Raumverträglichkeitsprüfung

**für den Neubau einer
380-kV-Höchstspannungsfreileitung
von Westerkappeln nach Gersteinwerk**

Gutachterliche Stellungnahme einschließlich Begründung

Westerkappeln-Gersteinwerk

Abbildung 6: Karte des Vorvergleichs 04 und der betrachteten Varianten (Quelle: eigene Darstellung nach Antragsunterlagen der Amprion GmbH)

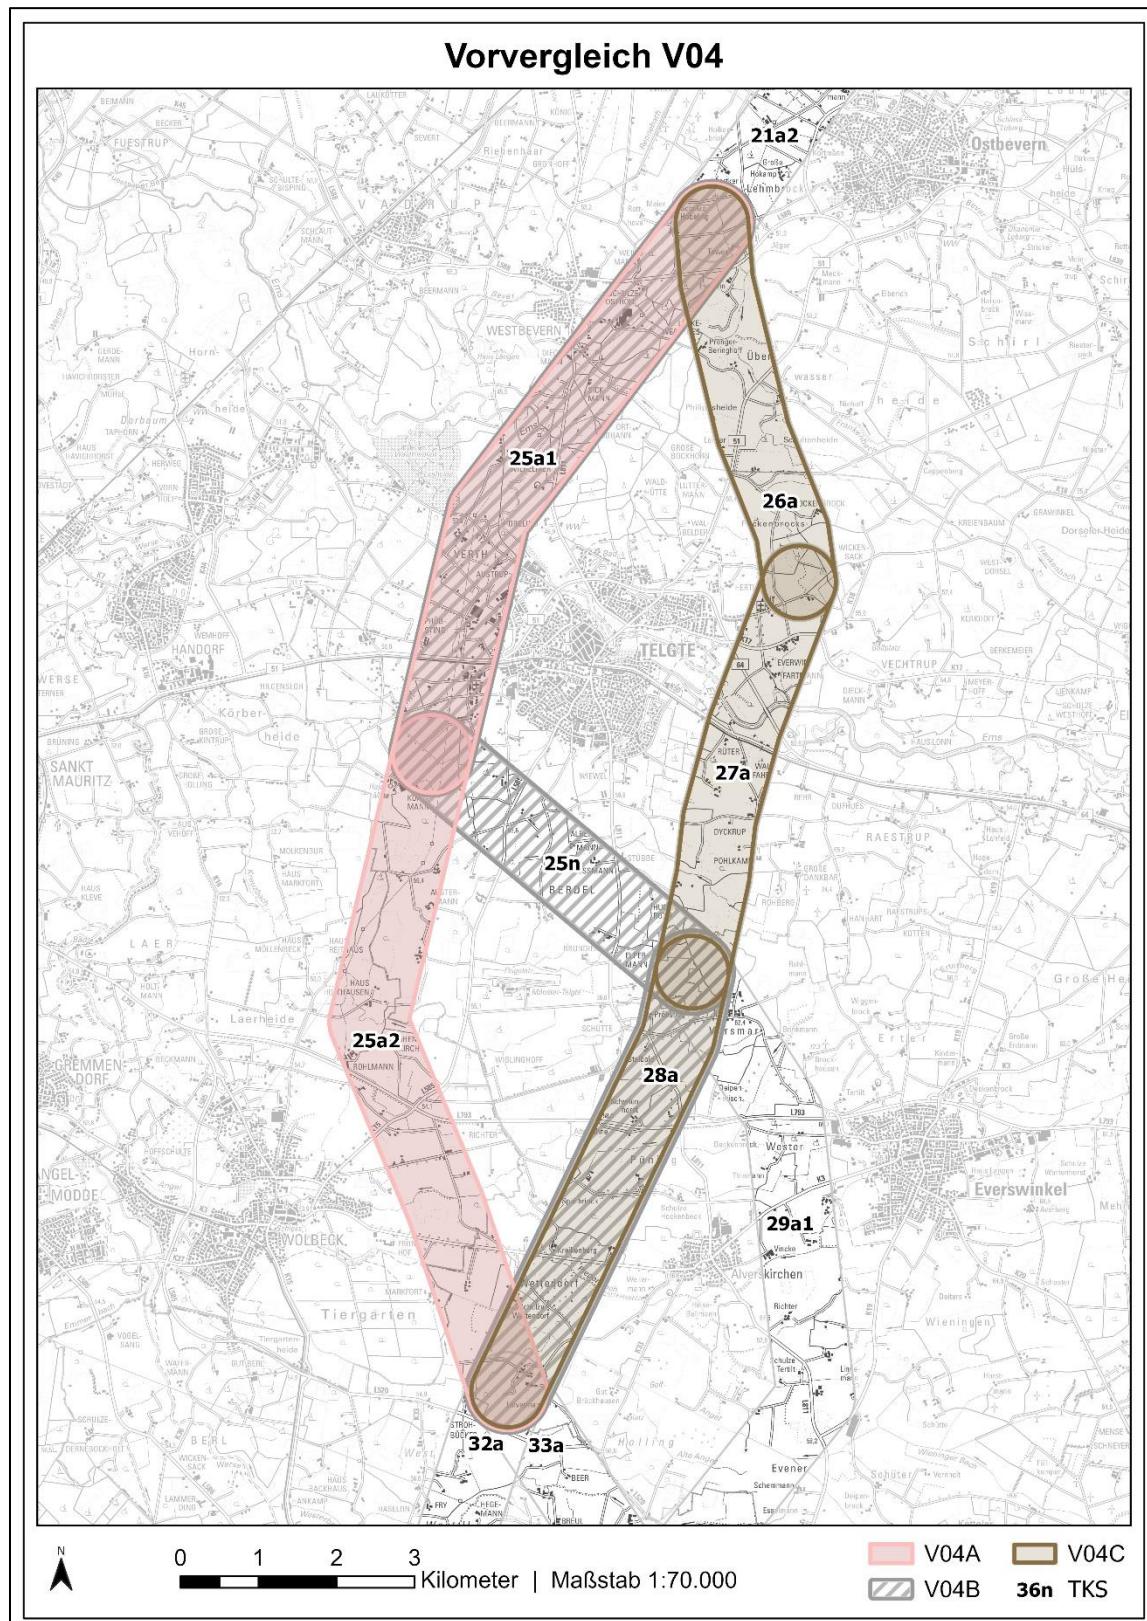
gleichrangige, leichte Nachteiligkeit bescheinigt wird. Auf den ersten Blick erscheint das Ergebnis erklärungsbedürftig, da V04A und V04B nur zwei Konfliktbereiche aufweisen und V04C drei. Entscheidend ist in diesem Vergleich aber, dass für V04A und V04B im TKS 25a1 ein Riegel mit einem hohen Realisierungshemmnis vorliegt, während die drei Konfliktbereiche von V04C allesamt nur ein mittleres Realisierungshemmnis aufweisen. Bei dem somit in diesem Bewertungsschritt entscheidungsrelevanten Konfliktbereich im TKS 25a1 handelt es sich um den Bereich der geplanten Emsquerung nordwestlich von Telgte, in dem mit dem FFH-Gebiet „Emsaue, Kreise Warendorf und Gütersloh“, dem Naturschutzgebiet „Emsaue bei Telgte“ und dem Naturschutzgebiet „Klatenberge“ hochwertige schützenswerte Freiraumstrukturen verortet sind. Hinzu kommen hier Bereiche mit schwer regenerierbare Biotoptypen und vereinzelte Siedlungsflächen mit Wohnfunktion und gemischter Nutzung, sodass sich insgesamt ein Riegel mit einer räumlichen Tiefe von ca. 600 m bildet, der nur unter Anwendung besonders aufwändiger Vermeidungs- und Minderungsmaßnahmen gequert werden kann. Insgesamt kann die hohe Gewichtung dieses Konfliktbereichs innerhalb des Vergleichs 04 nachvollzogen werden. Zu erwähnen bleibt, dass auch die Konfliktbereiche aus der artenschutzrechtlichen Ersteinschätzung für die Variante V04C sprechen, wenngleich sie aufgrund des aus RVS- und UVS-Kriterien ermittelten Vorzugs nicht in die Bewertung einfließen.

Der Landesbetrieb Wald und Holz hat in seiner Stellungnahme im Beteiligungsverfahren auf eine vom Staatswald bewirtschaftete Samenplantage im TKS 28a hingewiesen. Diese sei aufgrund ihrer besonderen Funktion der Sicherung der Saatgutversorgung der Allgemeinheit und zur Generhaltung forstlicher Ressourcen

Aus der **Wohnumfeldschutz-Analyse** geht hervor, dass die Variante V04B keine riegelbildenden Situationen beinhaltet und eine durchgängige Einhaltung des Wohnumfeldschutzes ermöglicht und insofern als vorzugswürdig bewertet wird. Ganz maßgeblich zurückzuführen ist dieses Ergebnis auf die geplante Bündelung mit der Bestandsleitung der Deutschen Bahn im TKS 25a1, sodass die dortigen Unterschreitungen nicht in die Punktwertberechnung einfließen. Die deutliche Nachteiligkeit von V04C mit 24 Punkten ist demgegenüber auf die in dieser Variante nicht vorhandene Bündelungsoption und auf die dispersen Siedlungsstrukturen, insbesondere die riegelbildende Situation im Bereich der Warendorfer Straße östlich von Telgte, zurückzuführen. Der Verlauf der PTA in V04C wird maßgeblich von der Herausforderung bestimmt, die 200 m-Abstände zu Wohngebäuden einzuhalten und ist verhältnismäßig stark verwinkelt. Die Variante V04A hingegen hat über die TKS 25a1 und 25a2 die längste Bündelungsmöglichkeit mit der DB-Leitung. Dennoch erreicht sie im Segment 25a2 nach Verlassen der Bündelungslage noch einen Punktwert von 10, sodass sie leicht nachteilig gegenüber V04B ist. Die angenommene Riegelsituation in Segment 25a2 erschließt sich allerdings nicht vollständig, da ein östlicher Passageraum im Korridor gegeben scheint, zumindest bei Annahme eines etwas frühzeitigeren Verlassens der Bestandstrasse der Bahnstromleitung. Nichtsdestotrotz ergibt sich auch unter dieser Annahme keine anders gelagerte Vorzugswürdigkeit hinsichtlich des Wohnumfeldschutzes, als von der Vorhabenträgerin ermittelt.

Die Gemeinde Everswinkel hat ein weiteres Argument gegen die Wahl der Segmente 25n und 28a vorgebracht und im gleichen Zug um sorgfältige Prüfung des alternativen Verlaufs über das TKS 25a2 gebeten. In den Segmenten 25n und 28a bestünde die Gefahr, dass der Raum durch mehrere Planungen und Maßnahmen überfrachtet werde. Konkret genannt wurden dabei Windenergieplanungen und das Erdkabelvorhaben Korridor B. Hierzu ist festzuhalten, dass die Vorhabenträgerin dies im Rahmen der Abstimmung mit weiteren raumbedeutsamen Planungen und Maßnahmen grundsätzlich nachvollziehbar dargelegt hat. Hinreichend konkretisierte Windenergieplanungen sind ebenengerecht geprüft worden.

Eine Besonderheit im Vergleich 04 ist die notwendige Berücksichtigung luftrechtlicher Belange aufgrund der Nähe der TKS 25a2, 25n und 28a zum Verkehrslandeplatz Münster-Telgte. Die zuständige Luftfahrtbehörde bei der Bezirksregierung Münster hat in ihrer Stellungnahme auf Konflikte mit den Hindernisfreiflächen des Flugplatzes hingewiesen. Gegebenenfalls seien dort Auflagen hinsichtlich einer Tages- oder Nachtkennzeichnung notwendig. Mit der Erwiderung der Vorhabenträgerin, dass anhand einer technischen Grobplanung bereits zugesichert werden könne, dass bestimmte Masthöhen in diesen Bereichen nicht überschritten werden, zeigte sich die

als Tabubereich für eine Feintrassierung und Restriktionen im Umfeld der Trasse zu sehen. Die Vorhabenträgerin hat in der Erwiderung der Stellungnahme eine Berücksichtigung im Planfeststellungsverfahren zugesagt. In den vorliegenden Verfahrensunterlagen führt die PTA zentral über die genannte Samenplantage. Alternative Trassierungsmöglichkeiten scheint der Korridor unter Umständen jedoch zu bieten. Im Planfeststellungsverfahren sind die fachrechtlichen Bedenken bei der technischen Detailplanung abzuwägen.

Landesluftfahrtbehörde einverstanden. Eine weitere enge Abstimmung im Planfeststellungsverfahren ist vorgesehen. In der NWA sind die Betroffenheiten der Horizontalfläche und der oberen Übergangsflächen im Kriterium 12.2 der Belanggruppe Verkehr angemessen berücksichtigt worden.

Abbildung 7: Karte des Vorvergleichs 05 und der betrachteten Varianten (Quelle: eigene Darstellung nach Antragsunterlagen der Amprion GmbH)

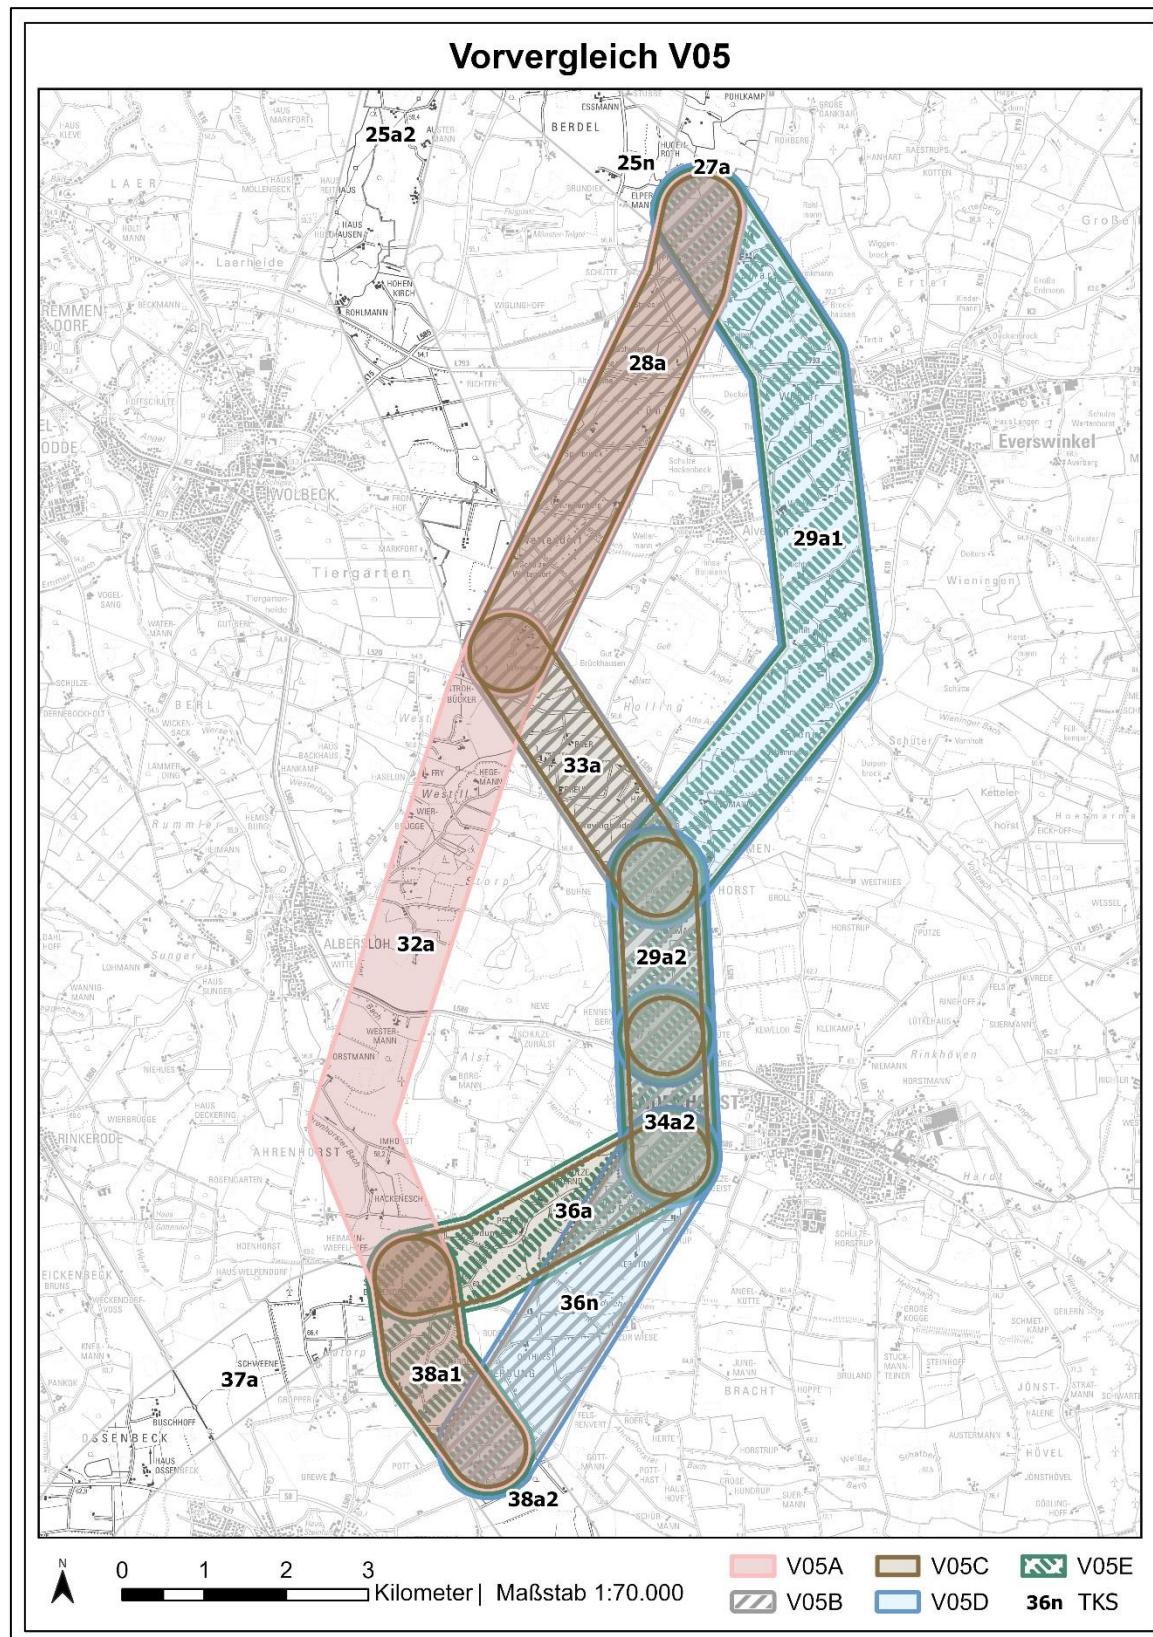
Zum ersten Bewertungskriterium, der **Konfliktbereichsanalyse**, ist zunächst festzustellen, dass der Vergleich trotz hoher Variantenanzahl und nennenswerter räumlicher Ausdehnung verhältnismäßig wenige Konfliktbereiche auf Basis der RVS- und UVS-Kriterien aufweist. Insgesamt sind es vier, die sich räumlich so darstellen, dass die Varianten V05A, V05B und V05C von jeweils zweien betroffen sind und die Varianten V05D und V05E von jeweils nur einem. Da alle Konfliktbereiche mit einem mittleren Realisierungshemmnis bewertet worden sind und sich insofern keine Variante als alleinig vorzugswürdig herausgestellt hat, wurden in diesem Vergleich die artenschutzrechtlichen Konfliktbereiche in die Bewertung einbezogen. Diese bieten eine größere Differenzierungsmöglichkeit zwischen den fünf Varianten. Mit jeweils vier artenschutzrechtlichen Konfliktbereichen (drei Riegel und eine Engstelle) stellen sich V05B und V05D am vorzugswürdigsten dar. Es folgen V05E mit sechs Konfliktbereichen (sechs Riegel), V05C mit sieben Konfliktbereichen (sieben Riegel) und V05A mit acht Konfliktbereichen (acht Riegel). V05A ist dabei von einem durch ein nicht valide einzuordnendes Kiebitzvorkommen im TKS 32a betroffen, sodass die Vorhabenträgerin diesbezüglich auf eine eingeschränkte Aussagekraft hinweist. Grundsätzlich ist an dieser Stelle noch einmal zu erwähnen, dass die artenschutzrechtlichen Konflikte im nachgelagerten Planfeststellungsverfahren zu validieren sind und die Konfliktbereiche aus der artenschutzrechtlichen Ersteinschätzung keine Einstufung ihres Realisierungshemmisseins erhalten haben, da die Festlegung von geeigneten Vermeidungs- und Minderungsmaßnahmen erst auf Basis einer Detailplanung möglich ist.

Die gleichsam erklärte Vorzugswürdigkeit von V05A ist hingegen zu hinterfragen, da diese Variante diejenige mit dem größten Nachteil im wichtigsten Bewertungsschritt (Konfliktbereichsanalyse) ist. In den drei darauffolgenden Bewertungsschritten hat sie sich allerdings als vorzugswürdig oder nur leicht nachteilig erwiesen und insgesamt besser als V05B abgeschnitten. Die Nachteiligkeit in der Konfliktbereichsanalyse ist, wie zu Beginn dieses Kapitels dargelegt, maßgeblich auf die Riegel der artenschutzrechtlichen Ersteinschätzung zurückzuführen. Zur Verifizierung der Vorzugswürdigkeit von V05A ist eine vertiefte Auseinandersetzung damit geboten.

Im Beteiligungsverfahren sind einige Hinweise zu den Artvorkommen vorgebracht worden. Unter anderem hat das Landesbüro der Naturschutzverbände auf den Schwerpunktbereich von Kiebitzvorkommen im Übergang der TKS 32a und 37a hingewiesen, auf die Erforderlichkeit erheblicher Vermeidungs- bzw. CEF-Maßnahmen hingewiesen und eine Verschwenkung des Korridors nach Osten angeregt. In ihrer Erwiderung hat die Vorhabenträgerin detaillierte Prüfungen artenschutzrechtlicher Belange im nachgelagerten Planfeststellungsverfahren zugesagt. Eine Verschwenkung des Korridors nach Osten sei aus anderen entgegenstehenden sehr hohen bis realisierungshemmenden Raumwiderständen nicht möglich, allerdings seien kleinräumige Verschwenkungen der Trasse im Planfeststellungsverfahren als Vermeidungsmaßnahme durchaus möglich.

Dieser Argumentation kann insgesamt gefolgt werden und insofern auch der Festlegung zweier gleichwertig vorzugswürdigen Varianten. Im Vorgriff auf den erweiterten Vergleich 06 kann hier bereits klargestellt werden, dass der Antragskorridor letztendlich aufgrund der etwas geringeren Trassenlänge über das TKS 32a gewählt worden ist, also über die Variante V05A. Da es aber einen nahezu gleichwertigen Alternativkorridor über die Variante V05B gibt, stellt dieser für den Fall, dass sich im Planfeststellungsverfahren Genehmigungshindernisse z. B. aus artenschutzrechtlichen Gründen im TKS 32a herausstellen, eine potenziell geeignete Alternative dar. In diesem Fall wäre die Konformität dieser alternativen TKS mit den Erfordernissen der Raumordnung im Wege der Beteiligung der Regionalplanungsbehörden im Planfeststellungsverfahren zu prüfen.

Abbildung 9: Karte des erweiterten Vergleichs 07 und der betrachteten Varianten (Quelle: eigene Darstellung nach Antragsunterlagen der Amprion GmbH)

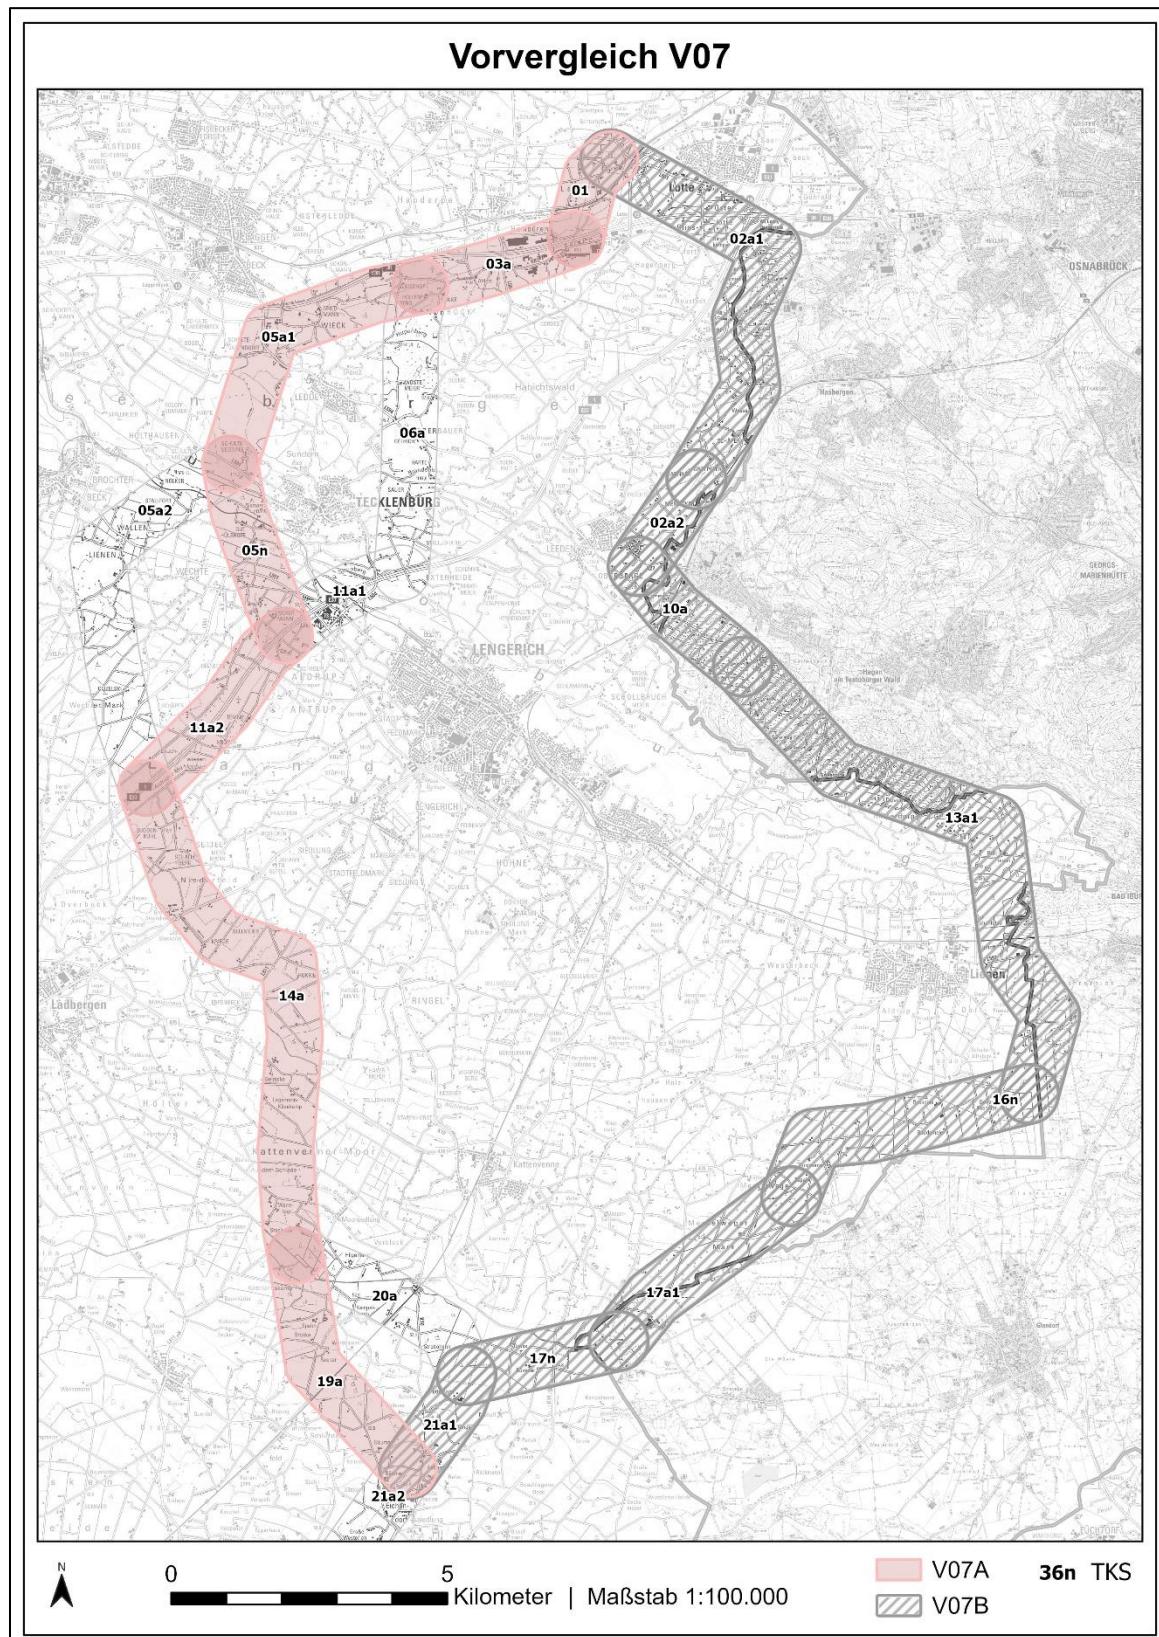
Die angenommenen Riegel und Engstellen sind zunächst plausibel. Zu erwähnen ist hierbei, dass viele der Konfliktbereiche der Variante V07A den Konfliktbereichen aus dem Vorvergleich V01 entsprechen, aus dem die Variante V01B über die Segmente 05a1, 05n und 11a2 als vorzugswürdig hervorgegangen ist und die nun auch Bestandteil von V07A ist. Beispielhaft ist hier die Engstelle im südlichen Teil des Segments 05a1 zu nennen, wo neben dem Naturschutzgebiet Sundern schützenswerte Biotoptypen und Siedlungsflächen mit Wohnfunktion zu einem schmalen Passageraum führen. Neben der insgesamt höheren Anzahl von Konfliktbereichen wiegen für die Variante V07B besonders drei Riegel mit hohem Realisierungshemmnis schwer.

Zum einen handelt es sich dabei um den Riegel R-UVS-13a1-01 im TKS 13a1 auf Gebiet der Gemeinde Lienen, der auf das FFH-Gebiet „Nördliche Teile des Teutoburger Waldes mit Intruper Berg“, das NSG „Lienener Osning“ und Bereiche mit Biotoptypen, deren Wiederherstellung Zeiträume von 30 Jahren deutlich überschreitet, zurückzuführen ist. Zum anderen befindet sich ebenfalls im TKS 13a auf Gebiet der Gemeinde Lienen und der niedersächsischen Nachbargemeinde Hagen am Teutoburger Wald ein Riegel, der sich aus großräumigen Vorkommen von Biotoptypen, deren Wiederherstellung Zeiträume von 30 Jahren deutlich überschreitet und Siedlungsflächen mit Wohnfunktion und gemischter Nutzung zusammensetzt. Zu diesen UVS-Kriterien tritt zusätzlich der im Regionalplan Münsterland als zweckgebundener Allgemeiner Siedlungsbereich festgelegte Campingplatz Holperdorper Tal. Insgesamt ergibt sich ein Riegel mit einer räumlichen Tiefe von über einem Kilometer. Die genannten Riegelsituationen wären nur unter Anwendung aufwändiger Vermeidungs- und Minderungsmaßnahmen zu queren. Insgesamt erschließt sich die Nachteiligkeit von V07B in diesem Bewertungskriterium aufgrund der Konfliktbereiche entlang des Nordhangs des Teutoburger Waldes und insbesondere der Querung des FFH-Gebietes im Segment 13a.
